Integrazione al Documento Previsionale di Impatto Acustico per nuovo insediamento produttivo

Flex Service S.r.l.

Insedimento: Via Postumia, 17

A seguito della richiesta di integrazioni/chiarimenti da parte di ARPAV, Dipartimento Provinciale di Treviso del 30.12.2016, Prot. Tit. X.10.01 in merito alla Documentazione Previsionale d'Impatto Acustico elaborata dallo scrivente, relativa ad una nuova sede produttiva della ditta FLEX SERVICE Srl in un capannone sito in via Postumia 17 in comune di Ponzano Veneto (TV), il sottoscritto precisa quanto di seguito riportato.

Figura 1

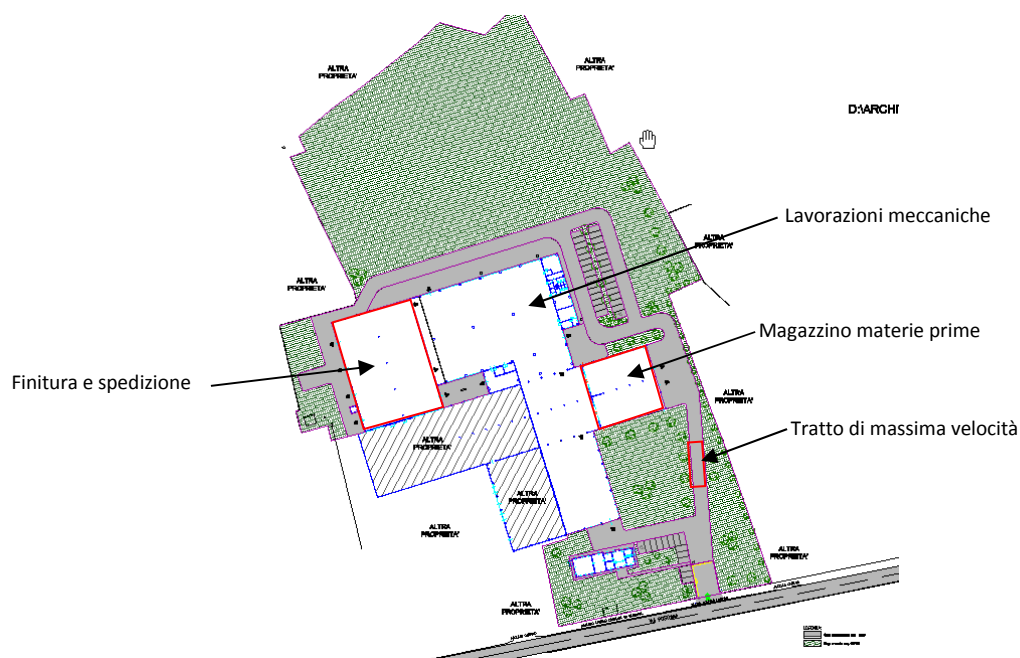
- 1) RICHIESTA ARPAV: *"Giustificare perché rispetto alla posizione di misura 4 è stato utilizzato un coefficiente di direttività $Q=4$ mentre lo stesso coefficiente non è stato utilizzato in relazione al punto 3 (pagina 13 del Documento Previsionale)"*

- 1) RICHIESTA ARPAV: *Indicare la posizione del gruppo compressori citato nel documento di "Caratterizzazione emissioni in atmosfera" e includere nella valutazione acustica anche il contributo acustico di tale impianto.*

La posizione 3 si trova in linea col muro a nord del nuovo erigendo capannone (vedasi figura 1). In considerazione di tale disposizione, frontalmente alla posizione 3, dietro la sorgente non verrà a trovarsi alcuna barriera in grado riflettere le onde sonore della stessa. Se mai è prevedibile che il fabbricato rispetto alla posizione 3 possa esercitare un debole effetto schermante.

La posizione in cui saranno collocati i compressori è indicata in figura 1, in un apposito locale centrale rispetto al complesso edilizio. È previsto che i compressori siano di tipo silenziato per i quali si valuta un livello di pressione sonora ad 1 m inferiore a 80 dB(A). Inoltre detti macchinari andranno collocati all'interno di un apposito locale chiuso che disporrà di appositi ricambi d'aria per evitare il surriscaldamento dei macchinari. Tenuto conto del livello delle emissioni sonore dei compressori e dell'attenuazione delle partizioni R_w di almeno 40 dB, si valuta una emissione acustica in ambiente esterno ad 1 m dal muro ≤ 40 dB(A). Si valuta il contributo acustico di tale impianto irrilevante sia per gli insediamenti abitativi dell'area considerata che per l'altra attività confinante.
